**S.S. 38 - LOTTO 4: NODO DI TIRANO -
TRATTA "A" (SVINCOLO DI BIANZONE - SVINCOLO LA GANDA)
E TRATTA "B" (SVINCOLO LA GANDA - CAMPONE IN TIRANO)**

PROGETTO ESECUTIVO

RELAZIONE DI RAFFRONTO TRA PROGETTO DEFINITIVO E
PROGETTO ESECUTIVO

2.8 FASCIA SORMONTABILE ROTATORIE

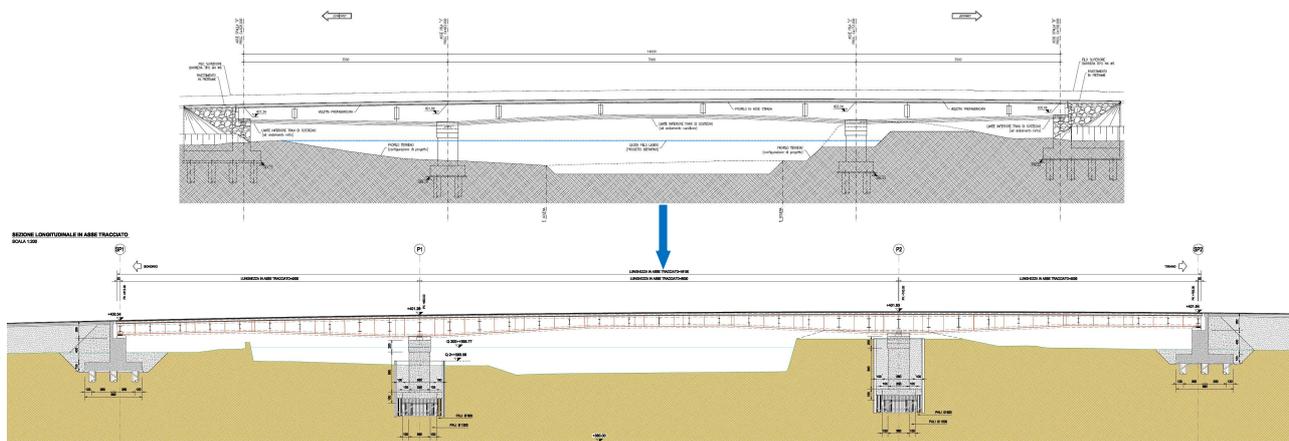
Per tutte le rotatorie di progetto è stata prevista la totale sormontabilità dell'isola centrale per garantire il transito dei mezzi eccezionali come espressamente richiesto in sede di conferenza dei servizi dalla società A2A.

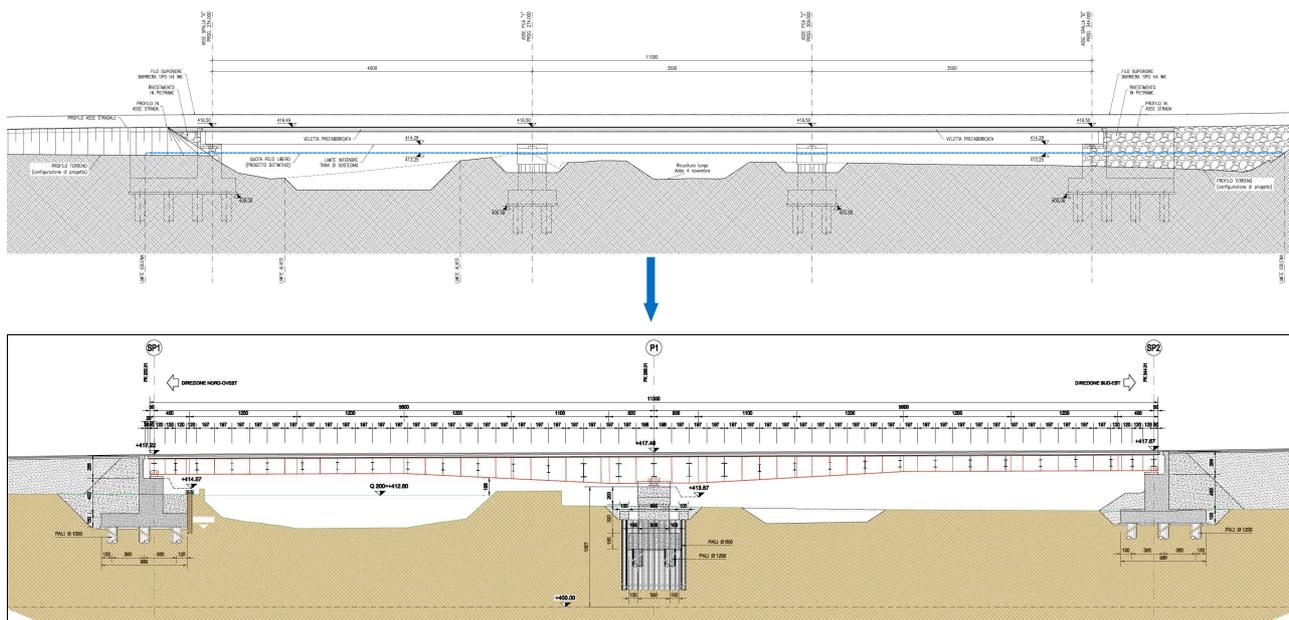
In particolare il ponte di Stazzona è stato progettato a 3 campate di luce 60-80-60 m (contro i 30-70-30 m del progetto definitivo).

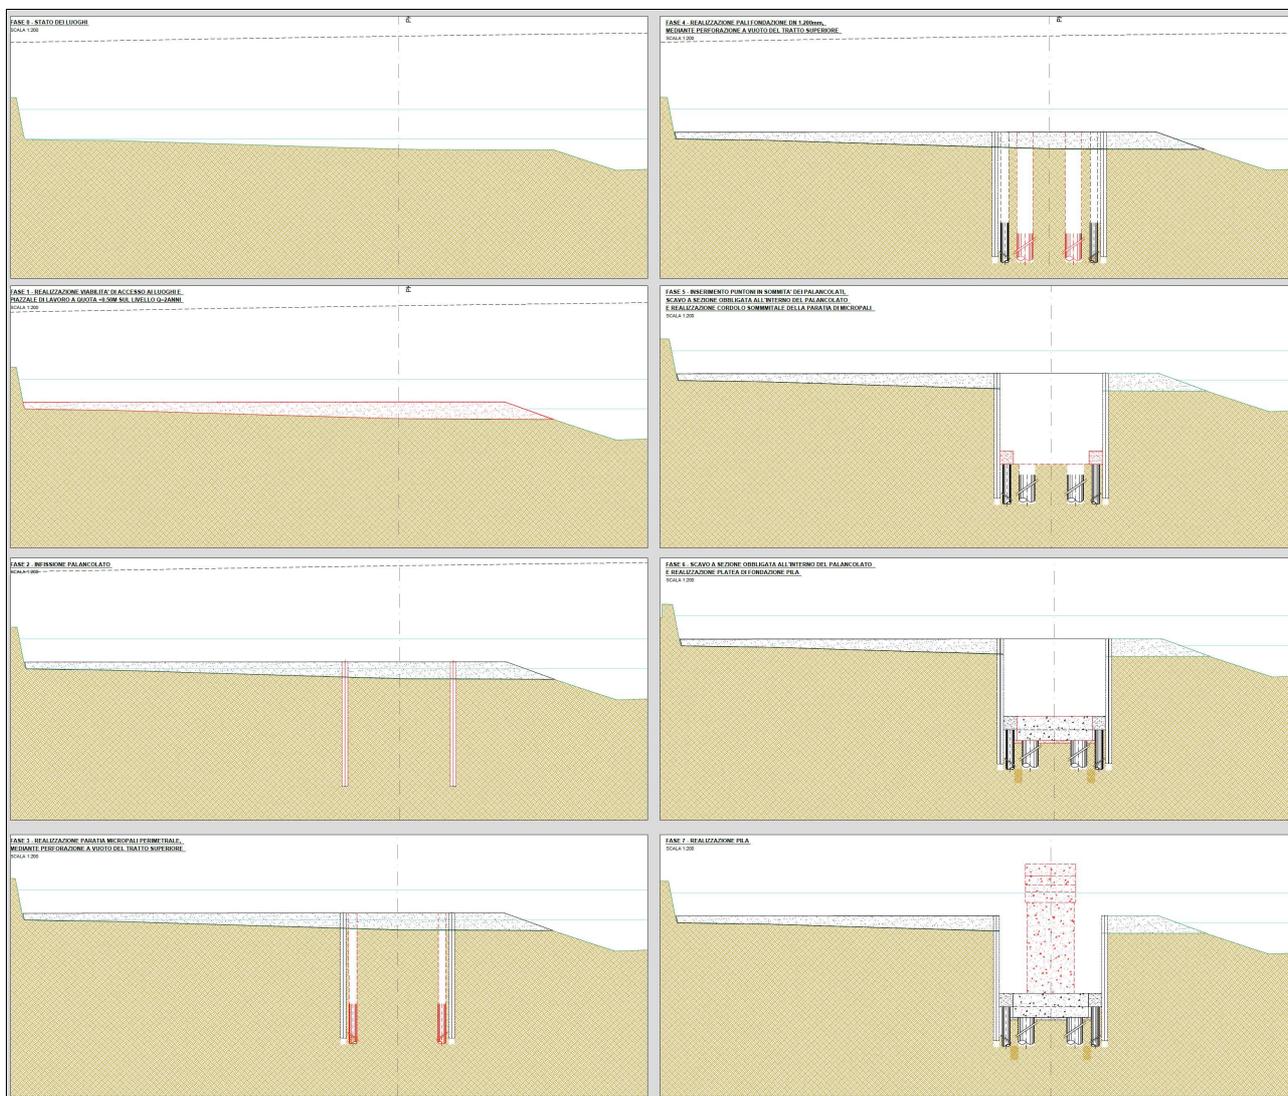
- Fase 01 – realizzazione e sistemazione piazzale di accesso
- Fase 02 – infissione di palancole a creare una sorta di pozzo autosostentne (grazie anche alla posa di apposite centinature)
- Fase 03 – realizzazione, con perforazione a vuoto, di una coronella di pali intorno alla futura ciabatta di fondazione

- Fase 04 – realizzazione, con perforazione a vuoto, dei pali di fondazione
- Fase 05a – scavo all'interno delle palancole
- Fase 05b – realizzazione del cordolo sommitale della coronella di pali
- Fase 06 – realizzazione della ciabatta di fondazione della pila
- Fase 07 – realizzazione del fusto della pila
- Fase 08 – rinterro del "pozzo" e estrazione della palancola

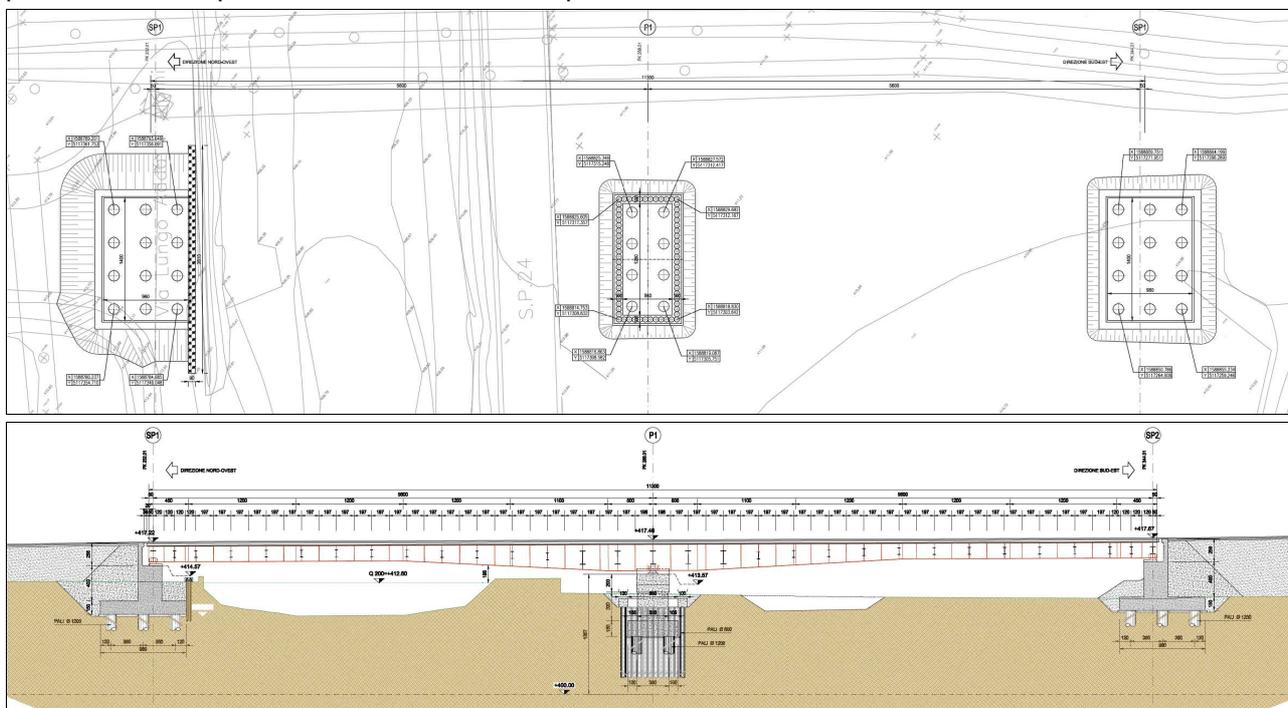
Sono poi inoltre stati considerati idonei rivestimenti in massi sciolti delle zone adiacenti alle pile in alveo e alle spalle dell'impalcato quale ulteriore presidio.

3.2 GALLERIA ARTIFICIALE IL DOSSO

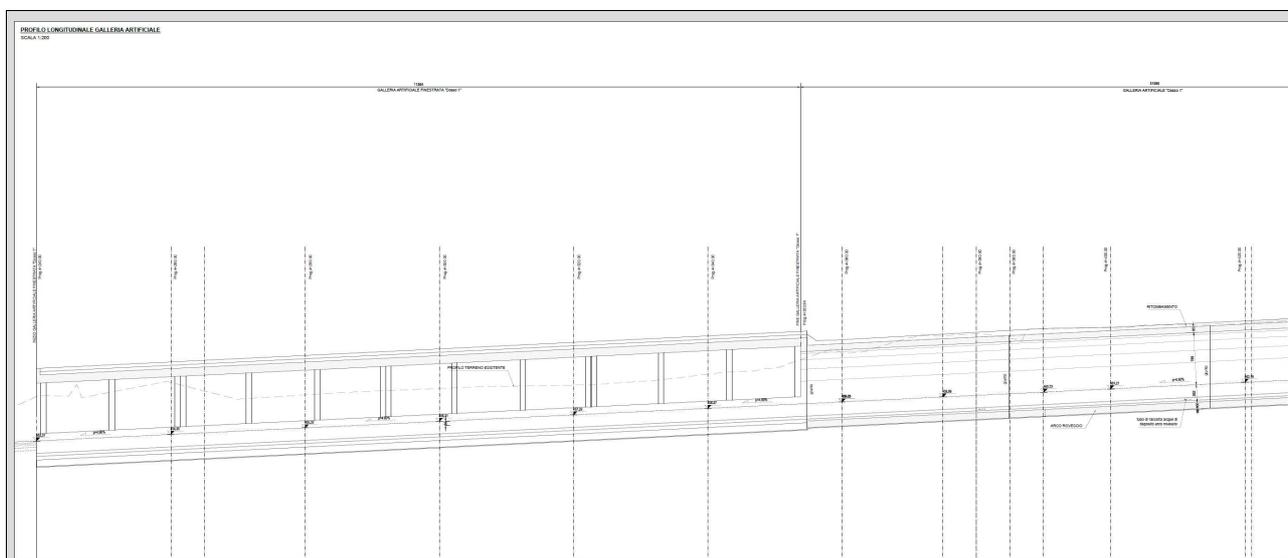
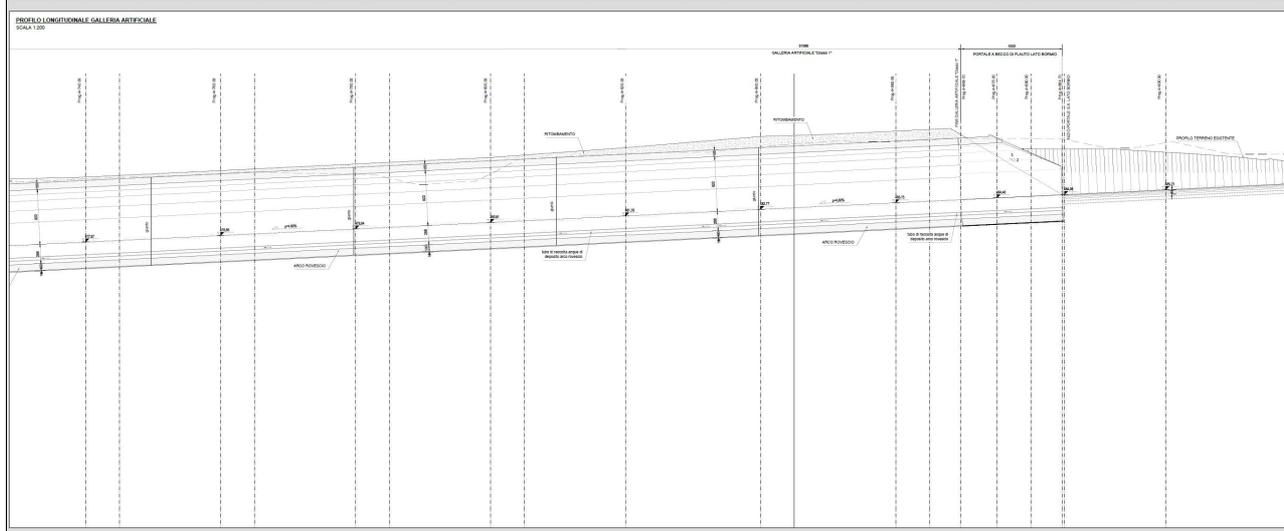
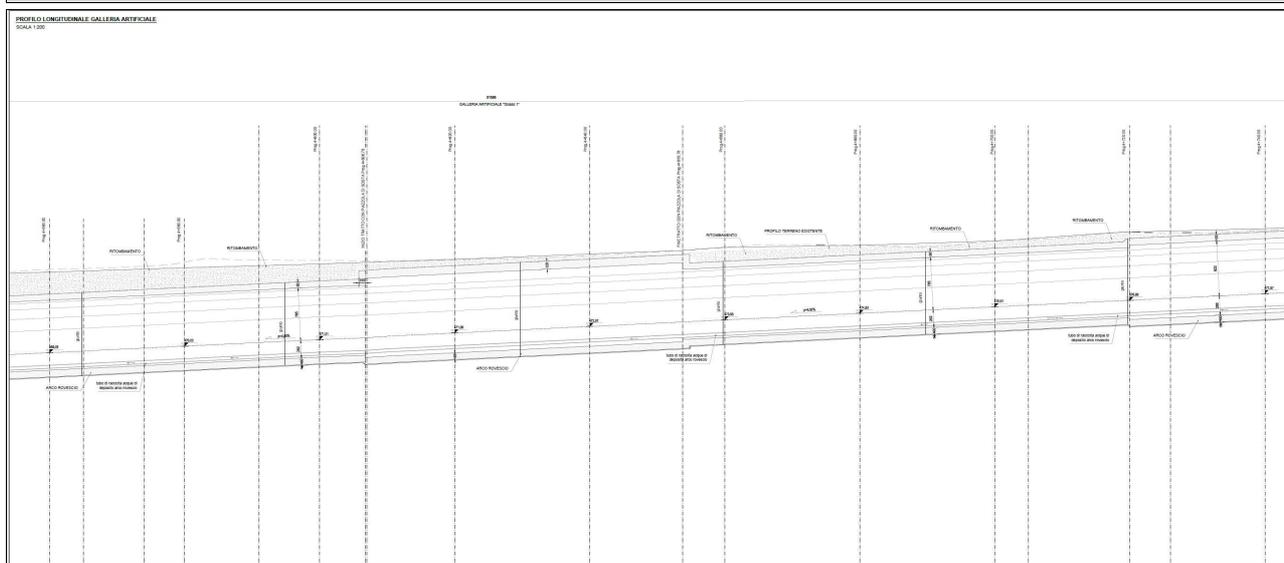
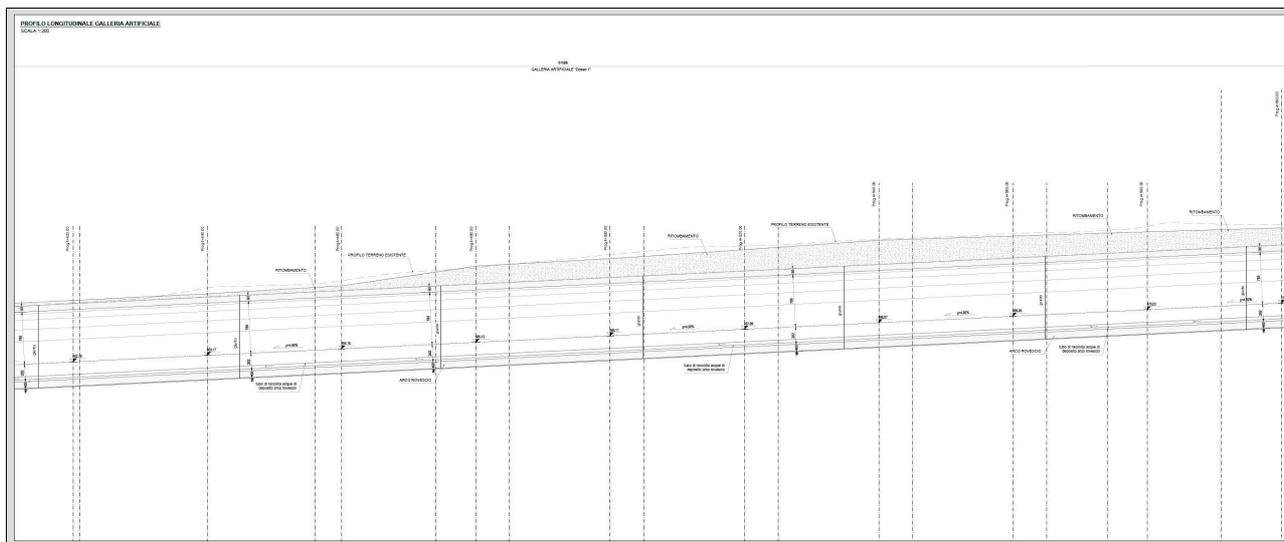
La galleria artificiale il Dosso è stata prolungata complessivamente di circa 135 m (compresi gli imbocchi a becco di Flauto) raggiungendo la lunghezza complessiva di 644,8 m.

In particolare la maggiore estensione è quasi integralmente apportata sul lato Sondrio del tracciato dove è stato inserito un tratto iniziale finestrato sul lato di valle di estensione pari a circa 113 m.

3.3 GALLERIA NATURALE LATO SONDRIO – INTERFERENZA CON LA GALLERIA IDRAULICA IN GESTIONE A2A

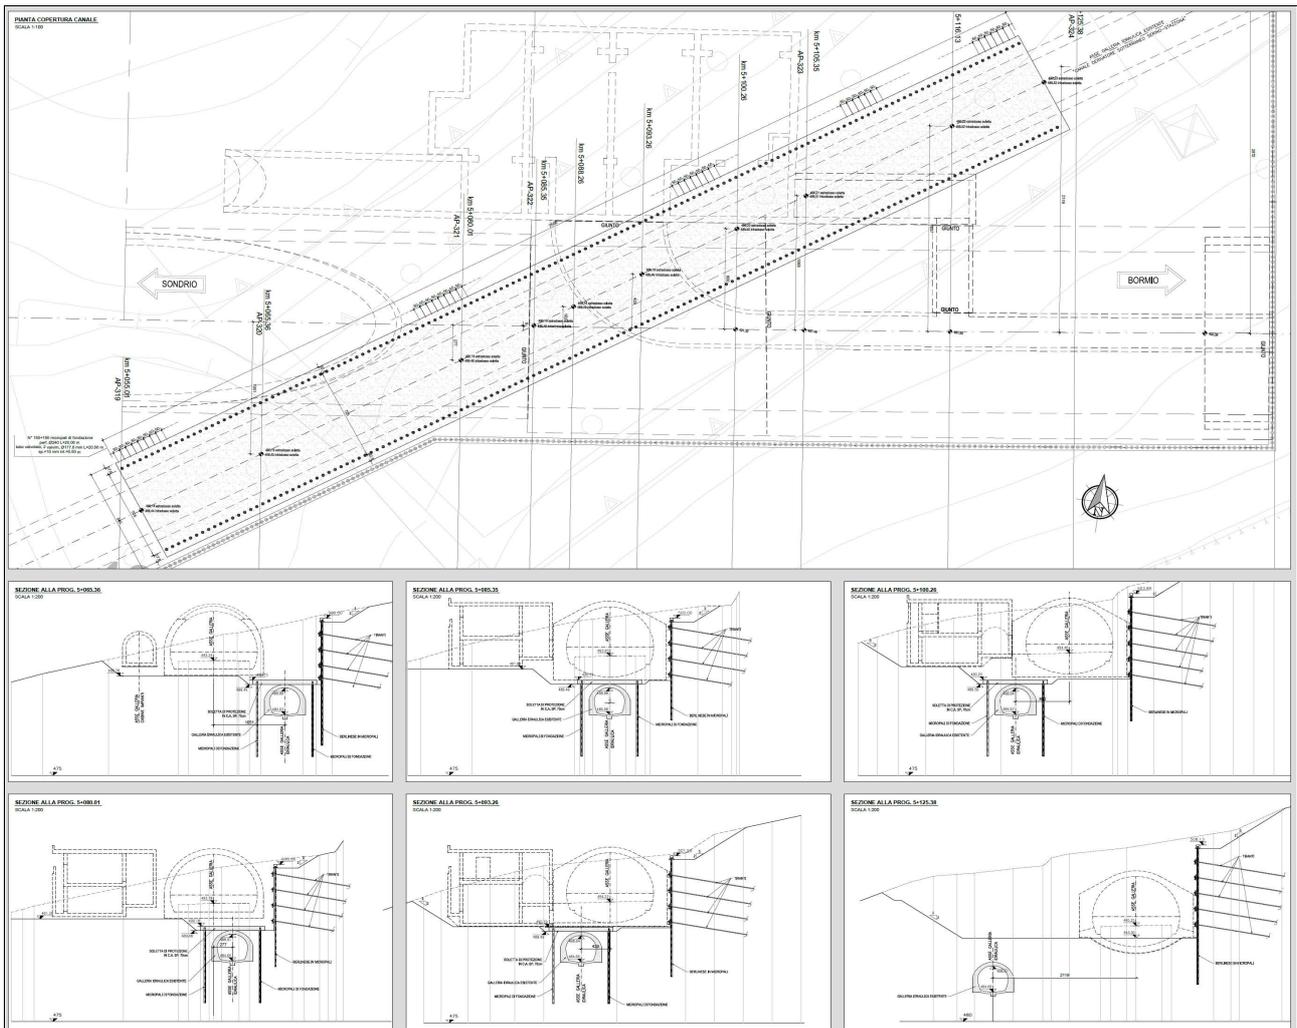
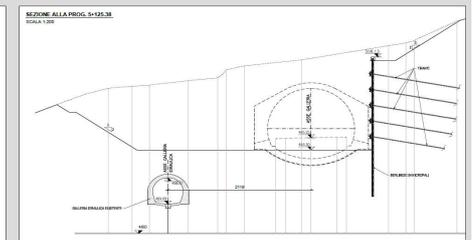
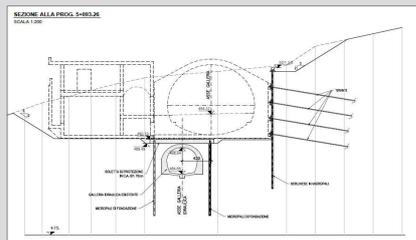
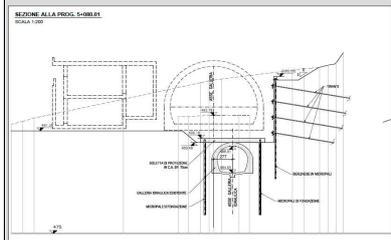
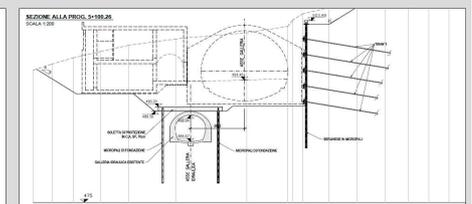
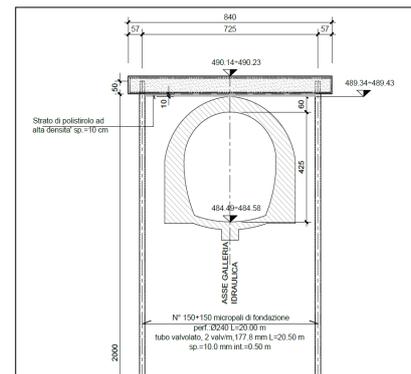
La soluzione progettuale (differente da quella del Progetto Definitivo) ha previsto la realizzazione innanzitutto di un'opera di presidio della galleria realizzando una doppia fila di paratie laterali collegate in testa da una soletta di protezione in c.a. d spessore 70 cm circa. Tra la soletta superiore e l'estradosso della galleria idraulica è stata prevista la messa in opera di uno strato di polistirolo per evitare il trasferimento di sovraccarichi puntuali alla struttura della galleria naturale stessa.

La struttura della galleria artificiale è stata prevista realizzata con soletta di fondazione di tipo piatto al fine di minimizzare gli scavi e annullare le possibili interferenze con la struttura della galleria idraulica minimizzando in funzione degli spazi disponibili l'altezza in mezzera della soletta stessa.
